Mission régionale d'autorité environnementale

Avis sur le projet de construction d'un parc éolien à Maisoncelle-et-Villers (08) porté par la société SAS ENGIE GREEN Maisoncelle-et-Villers

n°MRAe 2021APGE97

Figure 4 – diagnostic zones humides

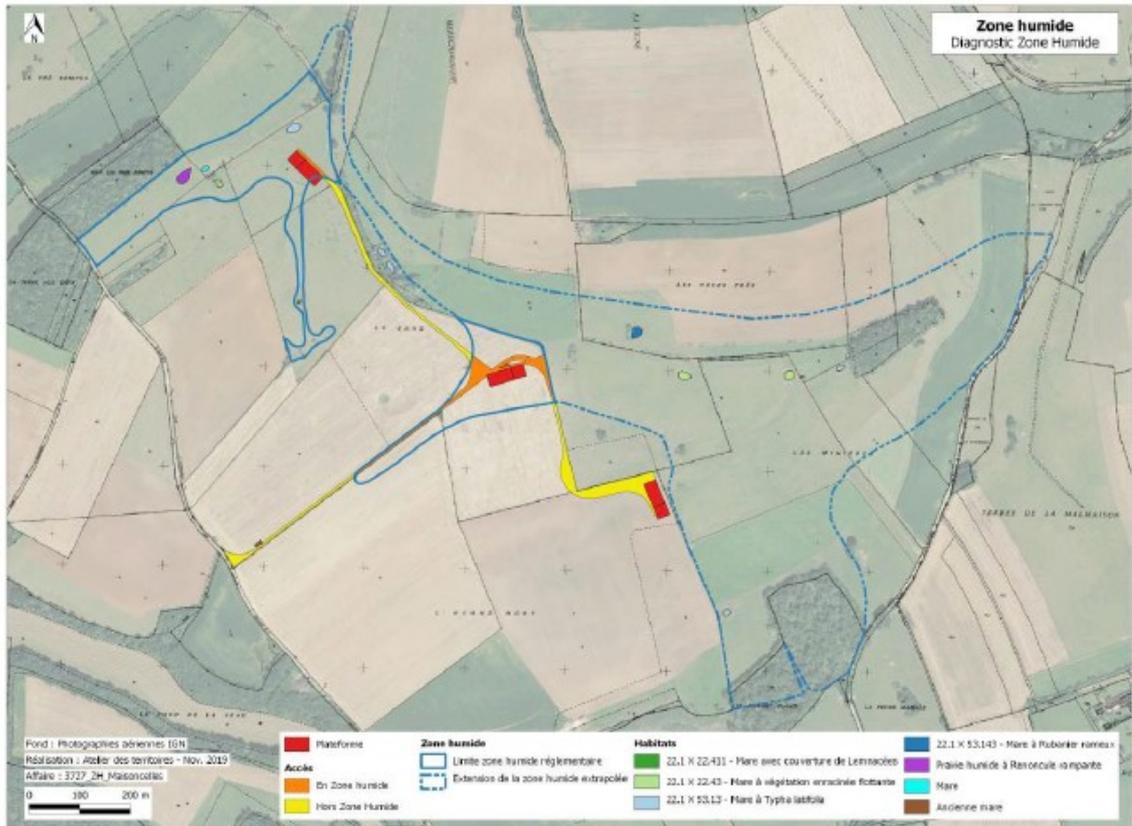
Les emprises des éoliennes 1 et 2 se trouvent en zone humide. Une grande partie des accès principaux de l'éolienne 2 se trouve également sur cette zone humide. L'éolienne 1 repose sur une prairie mésophile, comprenant localement une prédominance de végétation hygrophile et des mares, caractéristiques des zones humides.

L'Ae attire l'attention du pétitionnaire sur le fait qu'en matière de zones humides les mesures de compensation permettant d'obtenir des fonctions équivalentes à celles de la zone humide d'origine sont très difficiles à obtenir. Elle recommande par ailleurs de mettre en place les outils juridiques adéquats qui imposeront à l'agriculteur de rendre pérenne la compensation de la zone humide détruite.
